MĚSTO CHRUDIM

Stanovení technických podmínek – Chrudim, DTS poč. st. SVĚCHYŇOVA – kvn, zok

Stanovení technických podmínek – Chrudim, DTS poč. st. SVĚCHYŇOVA – kvn, zok – DODATEK č. 1 (změna)

Projektant DŘET PD: Pavel Páral	Investor: ČEZ DISTRIBUCE, a.s.	Číslo stavby: IE-12-2008848	Datum: 02/2022
Stavba: Chrudim, DTS POČ.ST.-SVĚČHYŇOVA-kvn,zok	Stupeň dok.: PD	Mřížka: Č. archív: 31520	C. výkres: 02
Obsah výkresu: VZOROVÉ ŘEZY

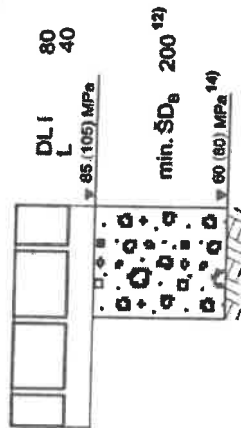
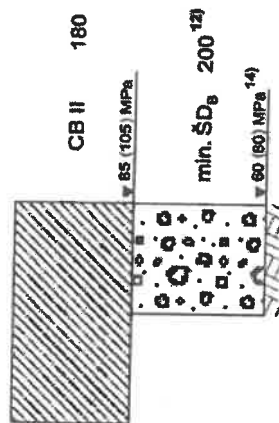
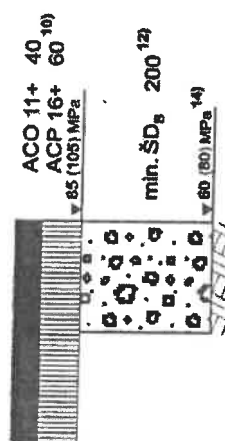
8. Stávající vedení a přípojky, které budou zrušeny, vyjmuty z původní trasy v pozemcích uvedených na začátku TP, k. ú. Chrudim.
9. Hloubka krytí knn bude min. dle ČSN 73 6005 jeho obsyp a skladba nově provedeného souvrství budou odpovídat odsouhlaseným vzorovým řezům rýhou, viz příloha. Zásah do komunikace musí být před záhozem odsouhlasen zástupcem Odboru investic s ohledem na kontrolu minimální hloubky krytí.

- 1) Situace č. 01, z 07/2023 – úpravy dle místního šetření

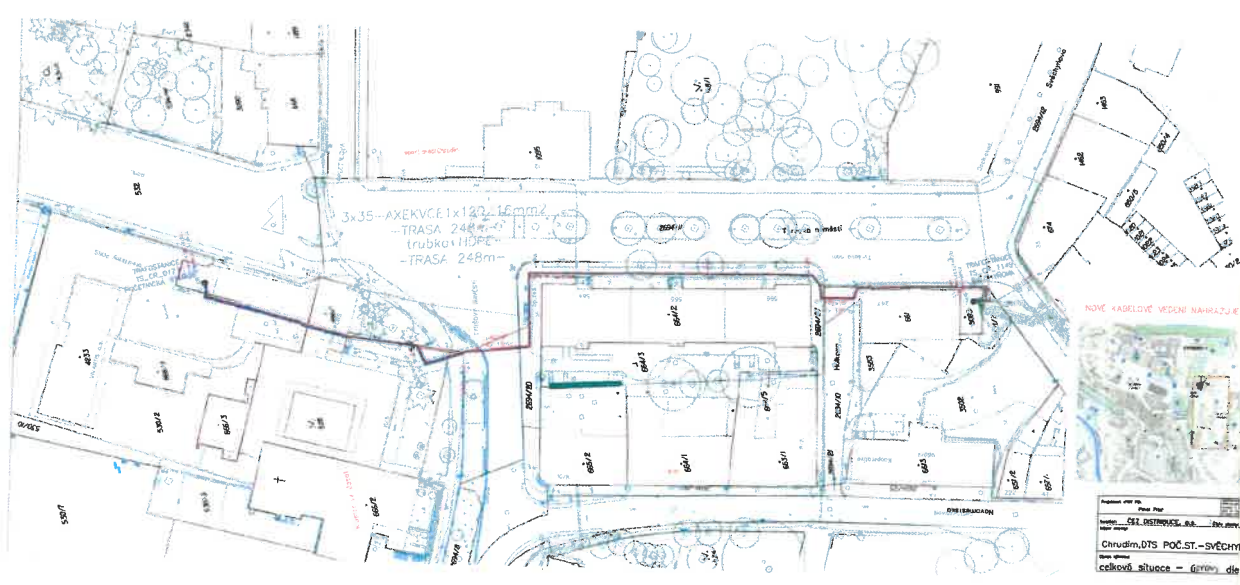
Dodatek reaguje na změnu způsobu uložení kabelu do komunikace z důvodů nesouhlasu původní trasy od EOP, kde nedovolí protlak pouze ruční odkrytí. Jedná se o dvě místa, kde změna nastane oproti původní situaci a to překop na Tyršově náměstí v délce 15m a překop v ul. Hálkova v délce 10 m.

4. **Trasa nového vedení knn vedení přes komunikaci mezi pozemky na parc. 2694/8 mezi parc. č. 527 a 2694/20 bude provedena nově překopem. Opravovaný asfaltový kryt komunikace opraven-v celé délce bude říznut asfaltobetonový kryt vozovky ve dvou vzájemně rovnoběžných přímkách kolmo na osu komunikace v délce výkopu rozšířeném na každou stranu min. o 100 cm (1 metr) na tzv. zámek – v případě takto vzniklých ploch bude přivolán zástupce OIN k odsouhlasení před opravou. Jinak platí, že asfaltové plochy budou opraveny v celé šíři chodníku a komunikace. Po uložení potrubí a jeho následném obsypu budou provedeny podkladní a konstrukční vrstvy vozovky minimálně v kvalitě odpovídající TP 146, kat. list č. 6 platný od 15. 2. 2020.**

5. V trase přes pozemek p. č. 527 - bude proveden asfaltový kryt v celé šíři komunikace.
6. **Trasa knn vedení přes komunikaci Hálkova na p. č. 2694/11 bude provedena nově překopem. Opravovaný asfaltový kryt komunikace opraven-v celé délce bude říznut asfaltobetonový kryt vozovky ve dvou vzájemně rovnoběžných přímkách kolmo na osu komunikace v délce výkopu rozšířeném – na straně do Tyršova náměstí bude spára**

vedena jako prodloužení obruby chodníku (před obytným domem na p. č. 661), na stranu do ul. Hálkova bude asf. kryt říznut min. o 50 cm na tzv. zámeček – v případě takto vzniklých ploch bude přivolán zástupce OIN k odsouhlasení před opravou. Jinak platí, že asfaltové plochy budou opraveny v celé šíři chodníku a komunikace. Po uložení potrubí a jeho následném obsypu budou provedeny podkladní a konstrukční vrstvy vozovky minimálně v kvalitě odpovídající TP 146, kat. list č. 6 platný od 15. 2. 2020.
